URBANISME GENEVOIS

Concours d'idées pour l'aménagement du haut de la Rue de la Fontaine, à Genève, en connexion avec la terrasse de l'Evêché.

Extrait du Rapport du jury.

1^{er} rang : projet « Debout !... les pierres », M. J.-H. Schurch, architecte, à Genève.

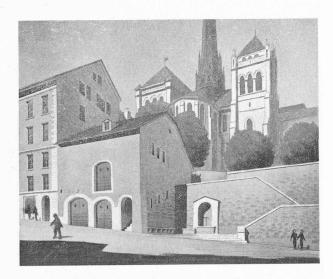
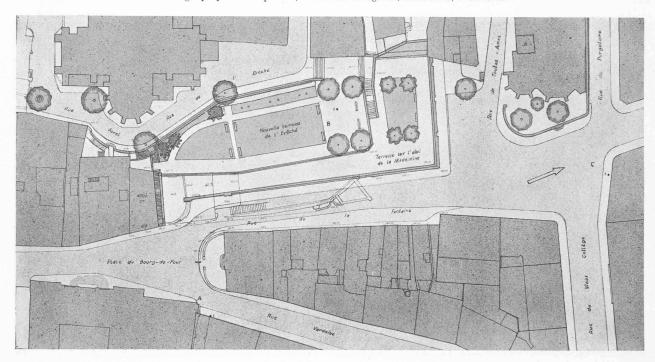
Ce projet qui fait preuve de sensibilité chez son auteur, est présenté avec beaucoup de soin et de goût. Le jeu d'escaliers de caractère monumental, à proximité des Degrés de Poules, semble dicté par une recherche purement architecturale et manque de justification. Les dimensions proposées sont démesurées. La présence de ces escaliers nuirait au caractère ancien des Degrés de Poules. De plus, il n'est pas souhaitable de remplacer par un escalier la rampe d'accès à la terrasse inférieure. Ce projet présente l'inconvénient de nécessiter la reconstruction presque totale du mur de soutènement de la terrasse de l'Evêché, au-dessus de la rue de la Fontaine et d'être, de ce fait, d'une réalisation coûteuse à l'excès. Les petits décrochements dans le mur de la rue de la Fontaine, qui sont prévus en vue de l'établissement du double escalier proposé, n'apportent pas un élément architectural intéressant et sont de nature à rompre l'harmonie calme de ce mur.

L'aménagement de la cour au sommet des Degrés de Poules, heureusement lié avec la terrasse, est d'une présentation agréable, mais l'idée d'un bassin sur cet emplacement ne semble pas très indiquée. L'accès de la rampe supérieure, sur la rue de l'Evêché, s'écarte du sens normal de la circulation auquel a répondu historiquement la création de l'escalier des Degrés de Poules. De plus, la présence d'une rampe présentant une pente manifestement excessive, en lieu et place d'un escalier, est critiquable. L'emplacement de la fontaine est bien choisi.

CONCOURS D'IDÉES POUR L'AMÉNAGEMENT DU HAUT DE LA RUE DE LA FONTAINE, A GENÈVE 2º rang : projet « Remparts », de M. Cl. Grosgurin, architecte, à Genève.

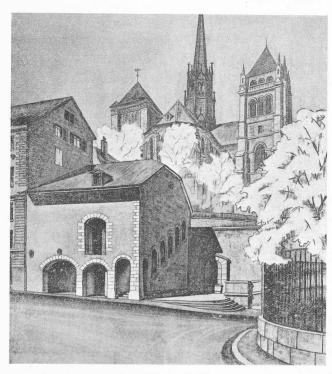
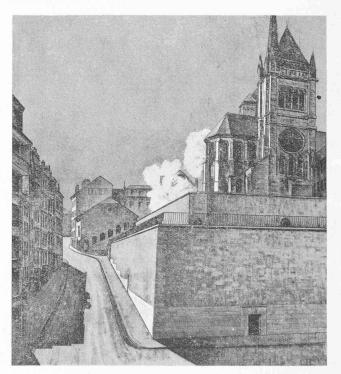
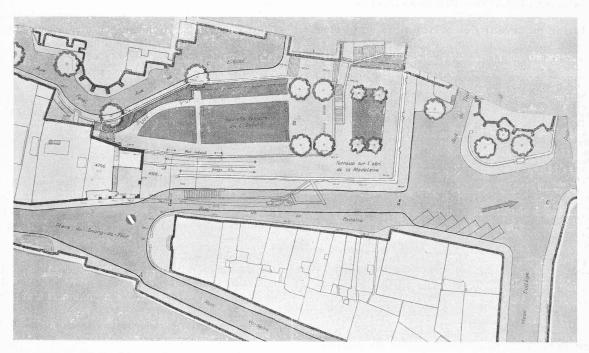
Ce projet répond aux diverses conditions du programme et il est correctement présenté. Bien qu'il n'apporte pas d'idée nouvelle particulièrement intéressante, il a l'avantage d'une certaine clarté et de dégager au maximum le chevet de la cathédrale. La recherche d'un plan horizontal pour la prolongation de la terrasse inférieure se terminant par une rampe de 15 % — qui est d'une pente excessive — est dépourvue de justification, et cela d'autant plus que cette rampe aboutit à des marches d'escaliers. La perspective prise du point C. montre plus particulièrement que la solution proposée n'exprime pas suffisamment le caractère de voie d'accès de cette rampe à la terrasse inférieure.

Le détail architectural n'est pas heureux. L'éclairage de l'escalier des Degrés de Poules, sur la face nord, part d'une idée juste, mais la solution architecturale proposée est peu satisfaisante; elle serait, de plus, d'une réalisation technique difficile. Le maintien de la cour supérieure, conservée comme une cour fermée, et rétrécie par le système d'escaliers envisagé, est critiquable. L'escalier est bien dans le sens du courant normal de la circulation. L'emplacement de la fontaine est bien choisi.
